COMUNE DI BARDOLINO
Provincia di Verona

VARIANTE PARZIALE AL
PIANO PARTICOLAREGGIATO DEI CENTRI STORICI - 2016
(Art. 20 L.R. 11/04)

RELAZIONE
comprendente le modifiche alle Tavole e alla Normativa
(aggiornata alla DGC di approvazione)

**VARIANTE PARZIALE AL PIANO PARTICOLAREGGIATO
DEI CENTRI STORICI - 2016**

Variante PPCS 2016 - Scheda n. 11
Allegato a) Stralcio Tav. 31 (pianta) **vigente**

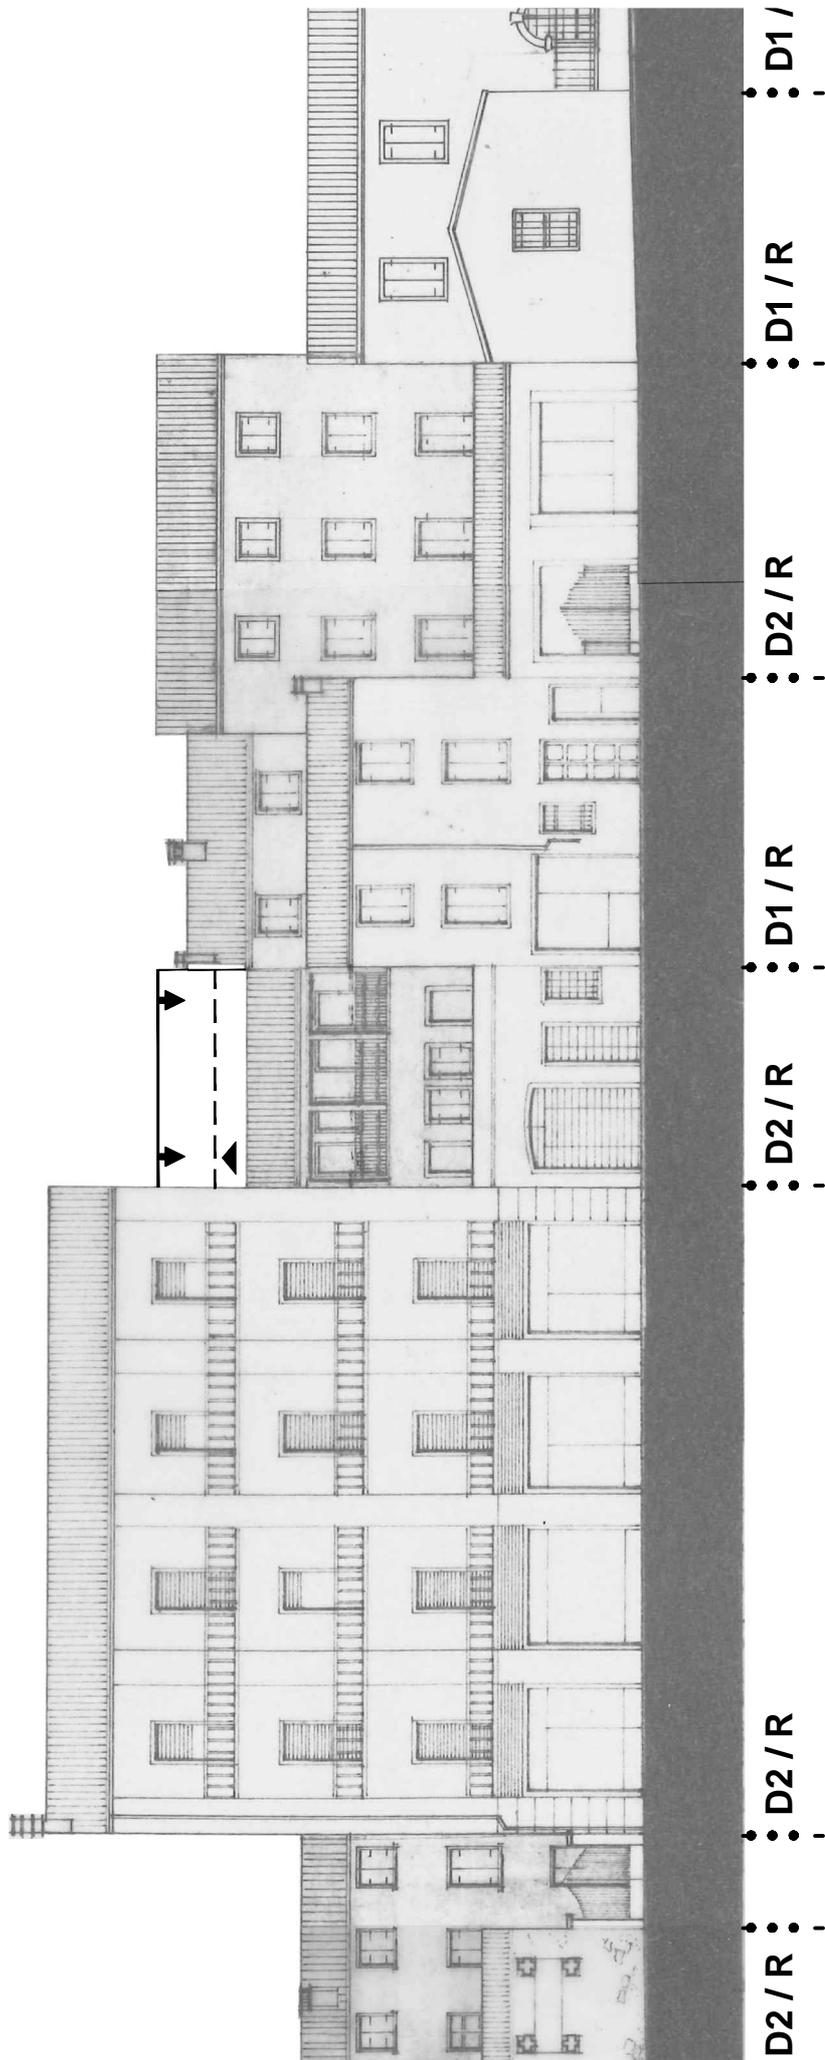
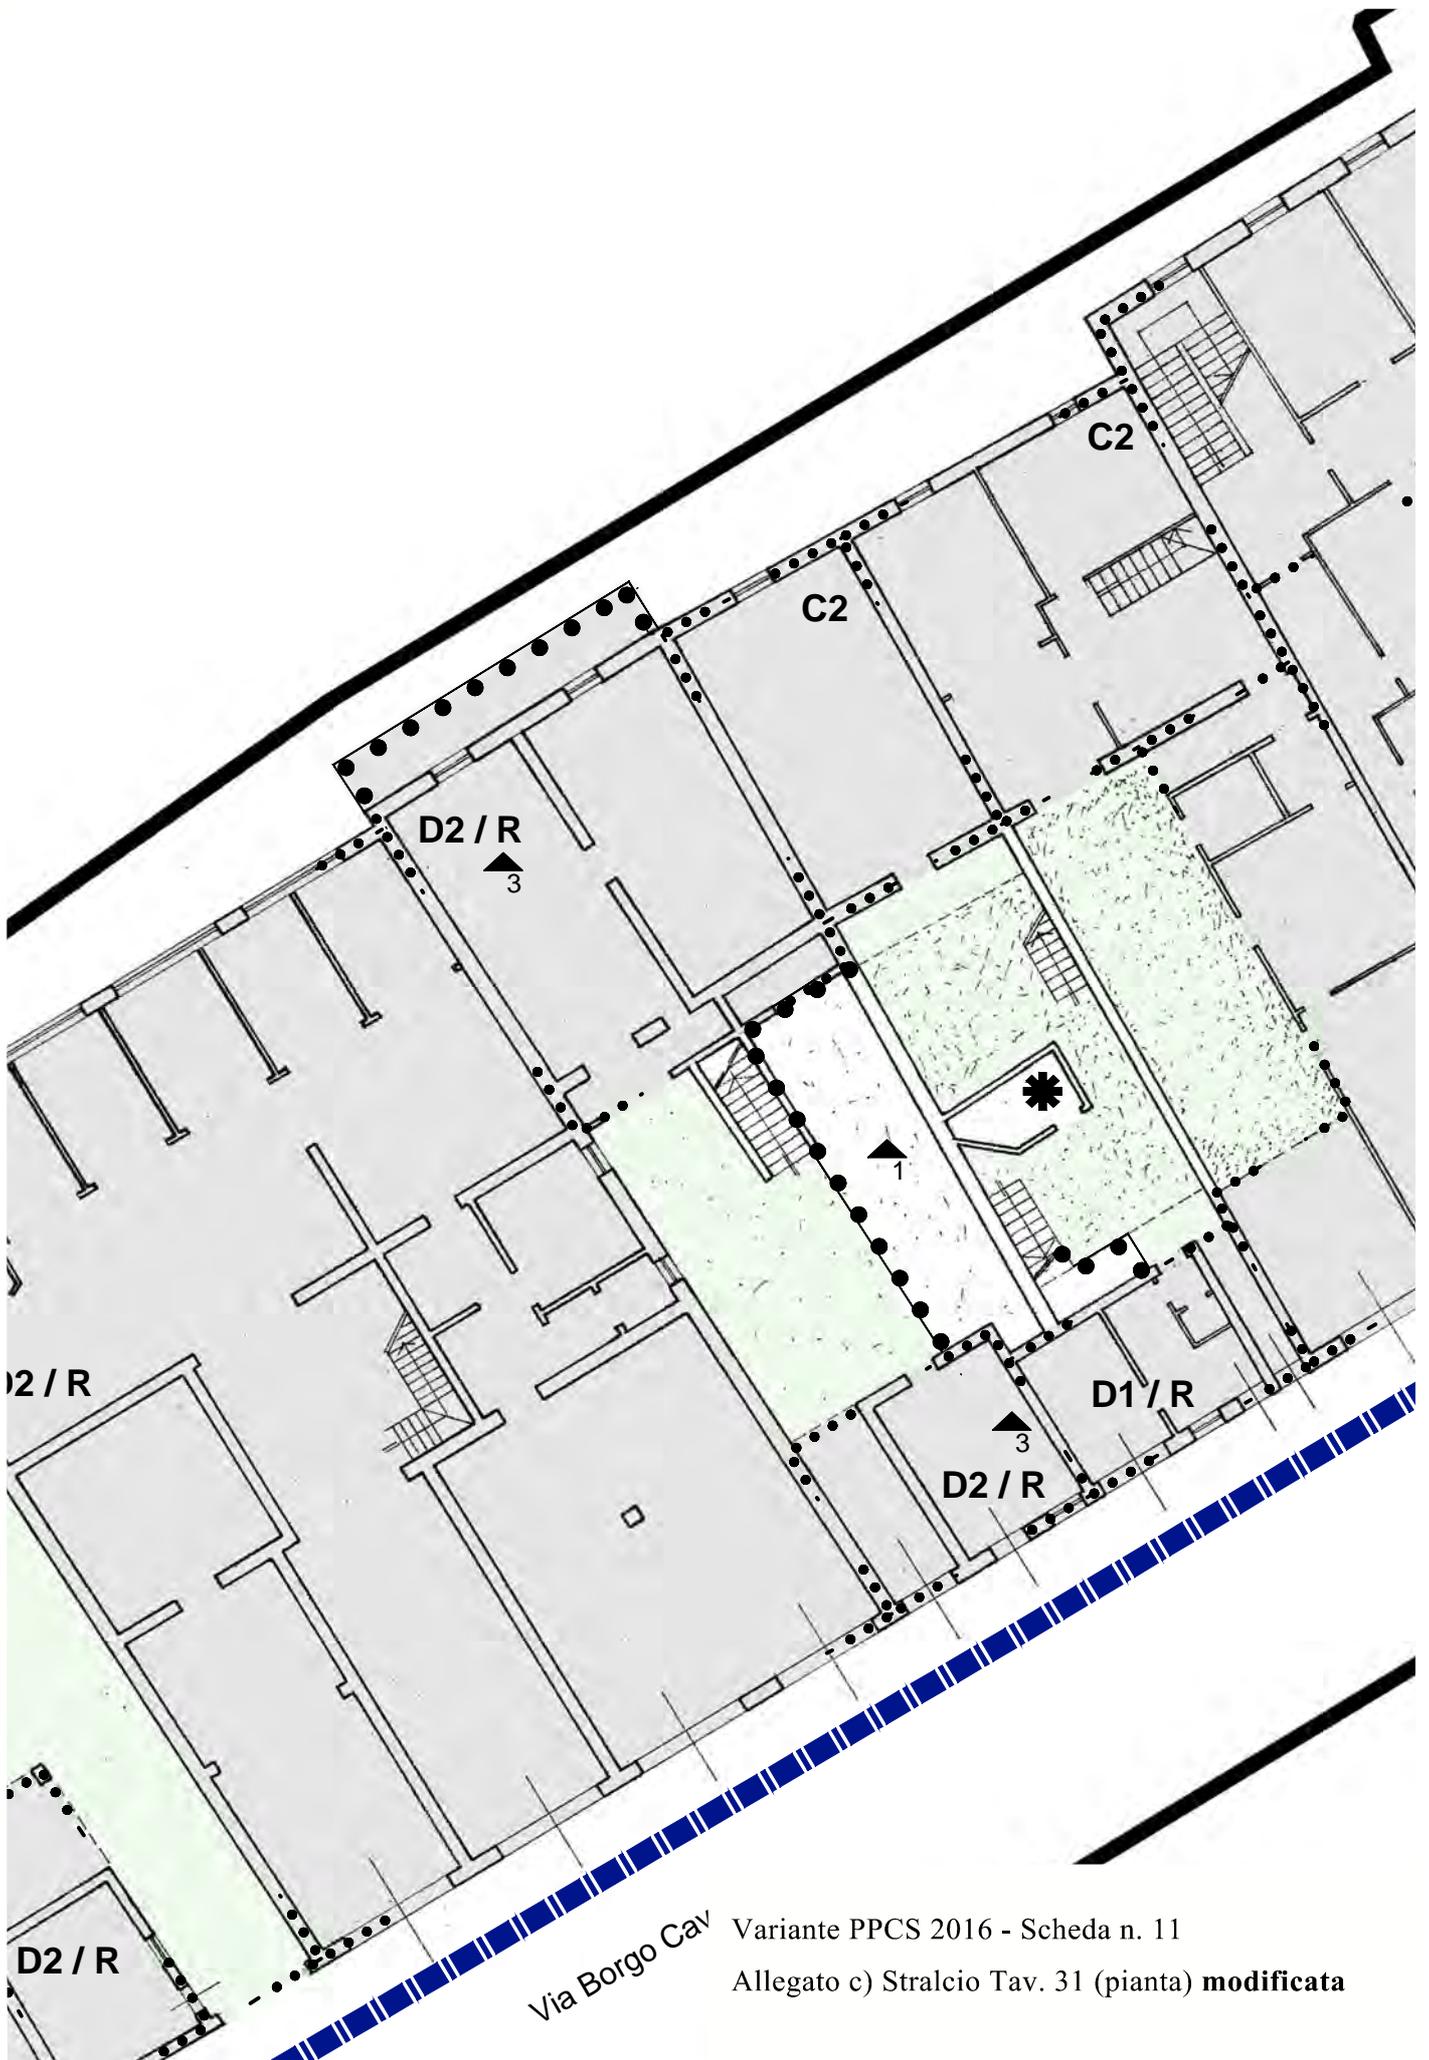
L'intervento ora proposto dalla proprietà prevede una ristrutturazione globale dell'edificio, con regolarizzazione in altezza dei tre piani esistenti e la riduzione dell'appendice condonata su una linea a ml 1,50 dal confine. Inoltre la copertura di parte dello spazio cortivo con una soletta piana a terrazzo, già ammessa da precedente Variante al PP, verrebbe tralata in modo da lasciare scoperto il percorso dal portone su strada alla casa.

Allegato a) Stralcio Tav. 34 (pianta) **vigente**

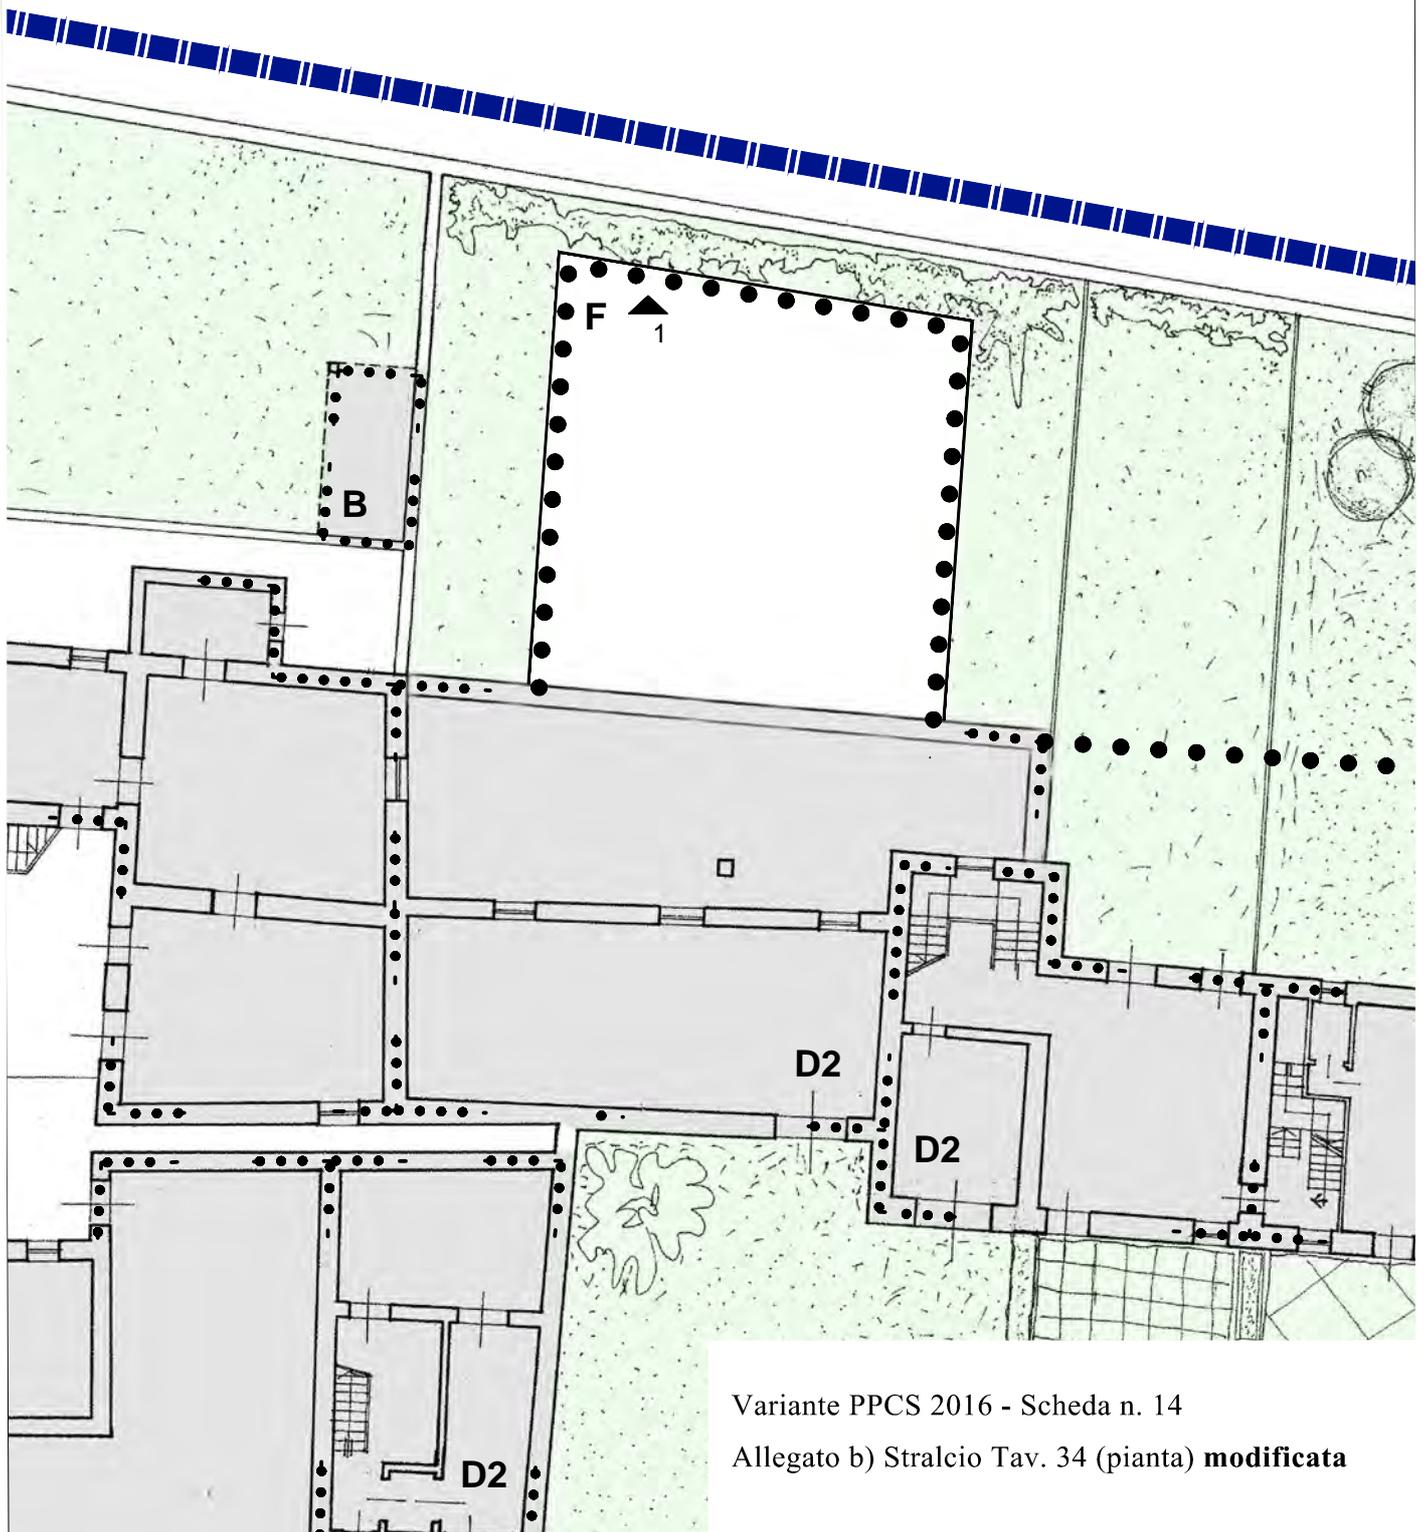
L'unità edilizia qui considerata non è propriamente a corpo semplice, e tuttavia l'estesa area aperta retrostante di sua pertinenza potrebbe ospitare senza danno una sala a un piano coperta da un terrazzo verde, ossia in sostanza uno spazio funzionale più strutturato rispetto ai cosiddetti "gazebo" allestiti nelle aree di pertinenza dei ristoranti. Ovviamente va tenuto conto delle proprietà contigue e quindi di ragionevoli distanze dai confini, che riducono l'area coperta proposta dagli interessati ma permettono anche che questa sia sufficientemente arieggiata e dotata delle necessarie uscite di sicurezza su terreno aperto, oltre che circondata da una fascia decorativa di verde.

Variante PPCS 2016 - Scheda n. 16
Allegato b) Stralcio Tav. 34 **modificata**

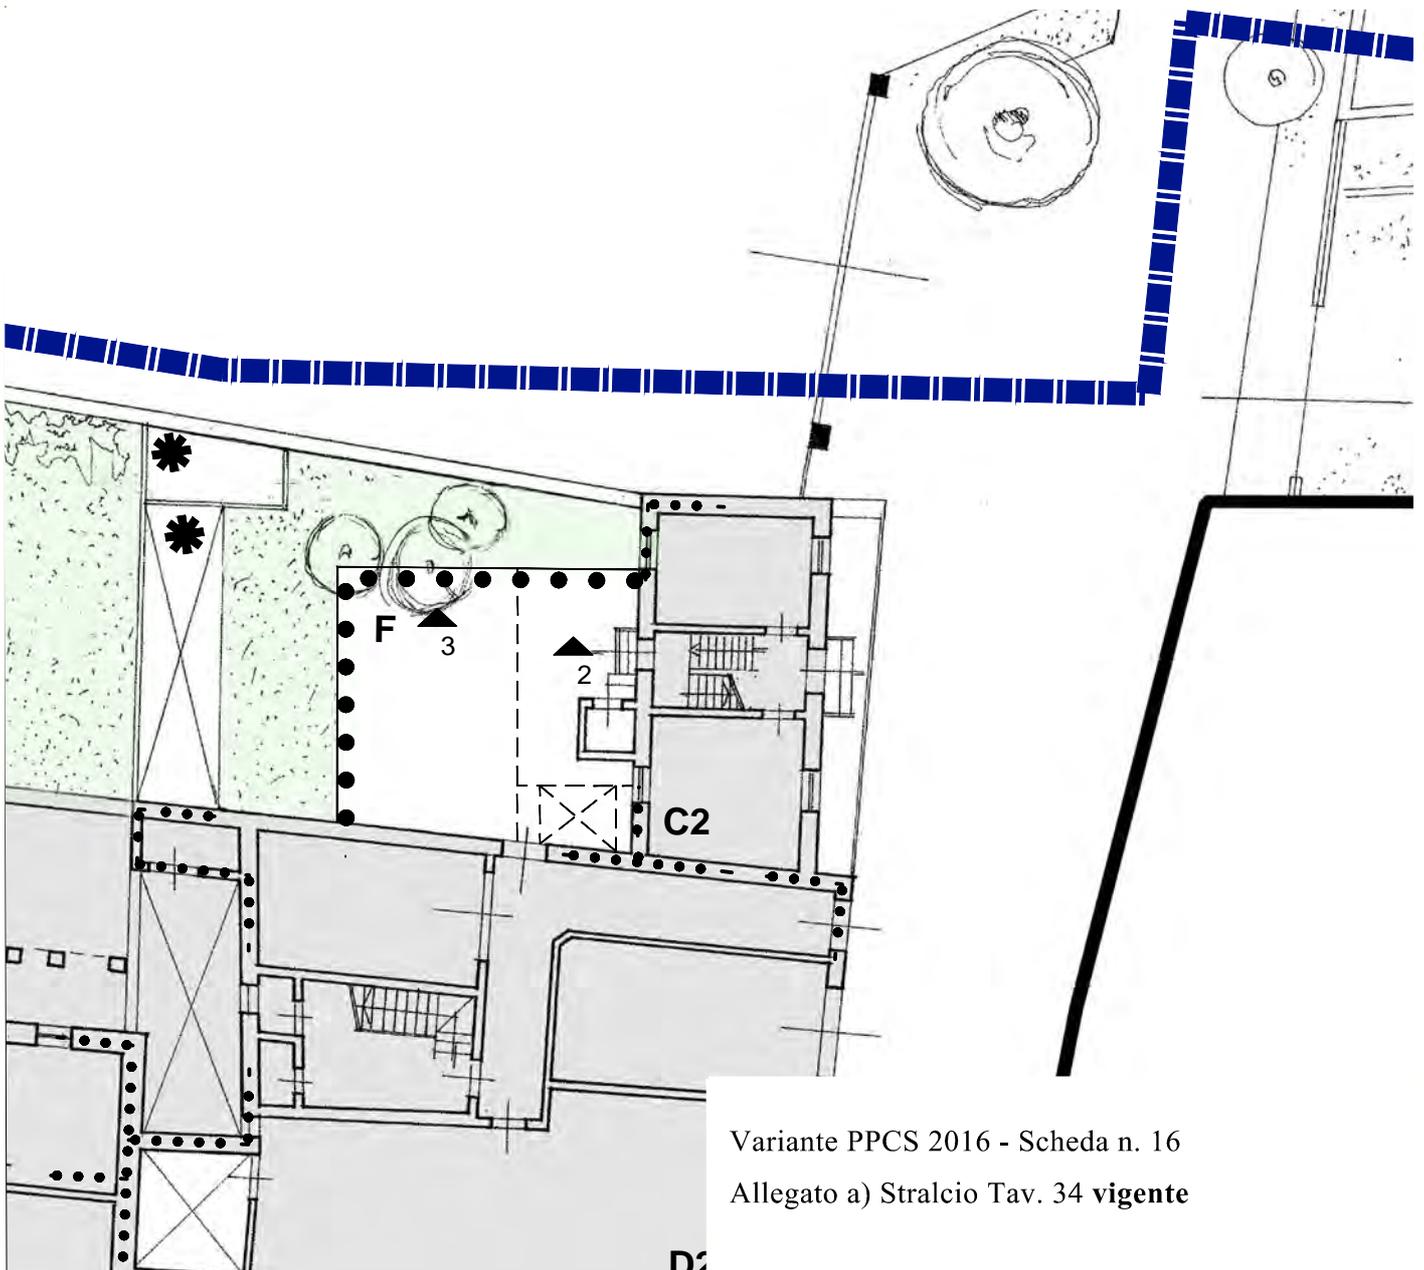
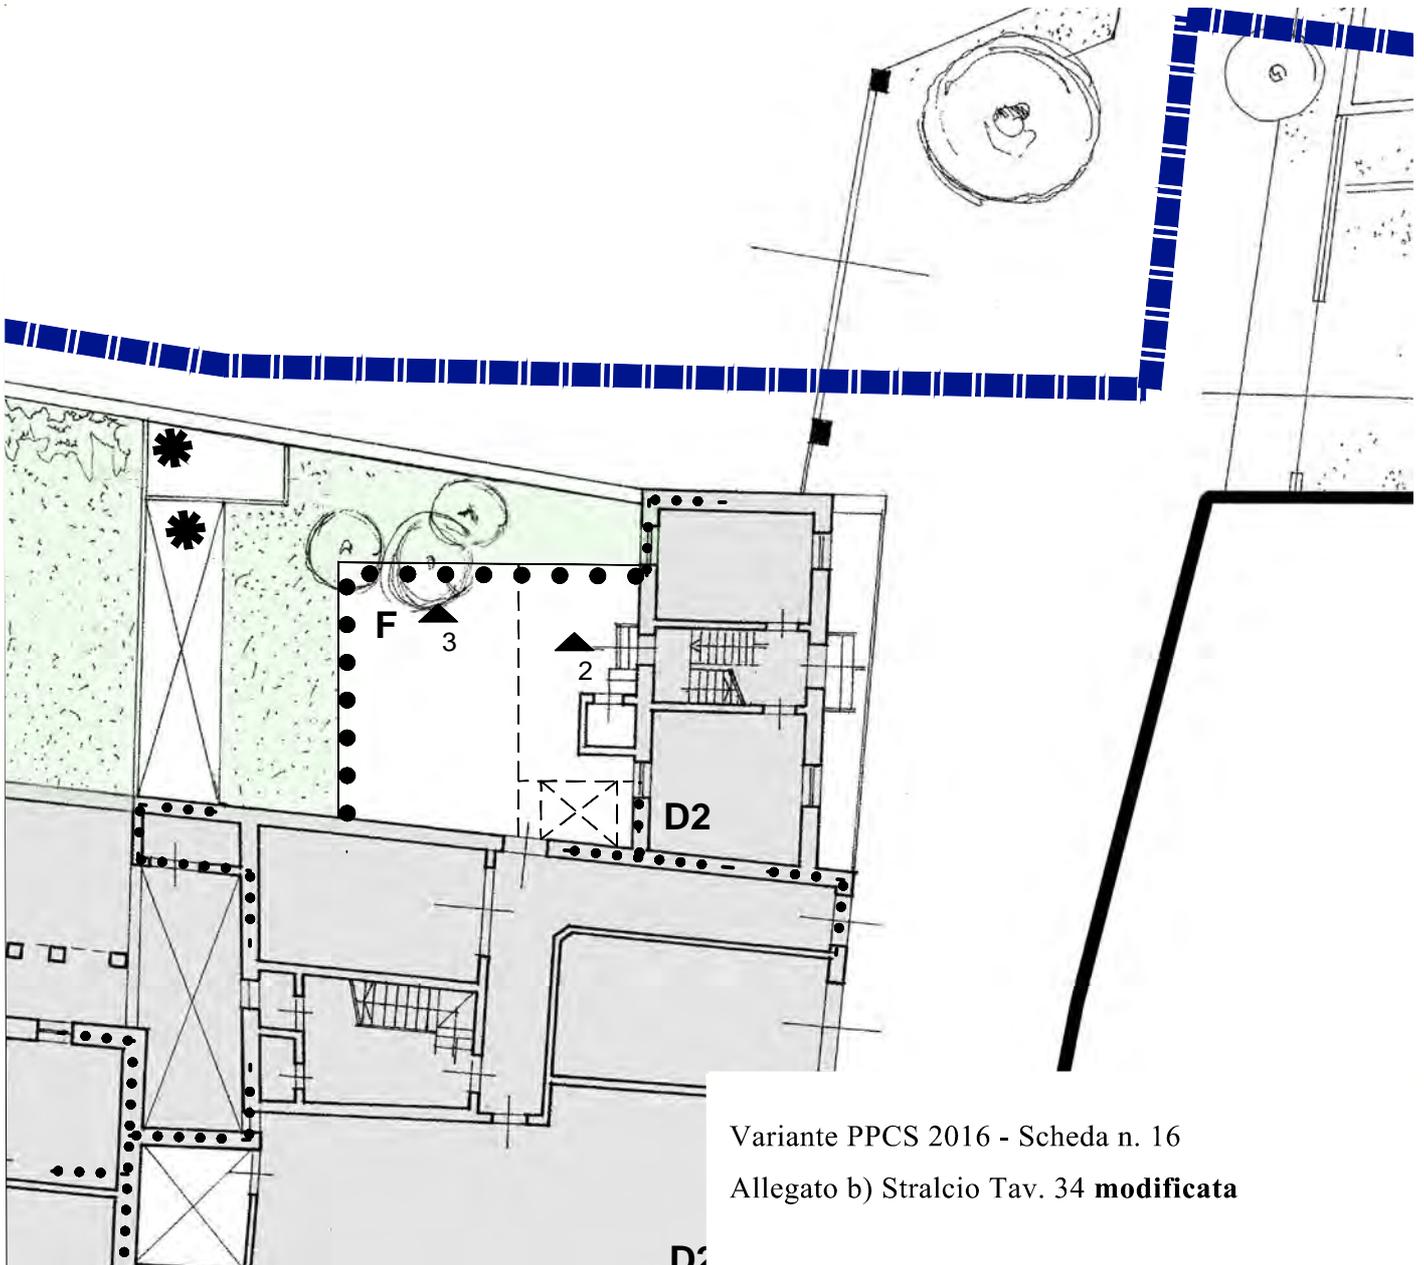
Per quanto sopra detto, nella planimetria della zona 7 di Bardolino la classificazione dell'unità edilizia in questione passa dalla sigla "C2" alla "D2".
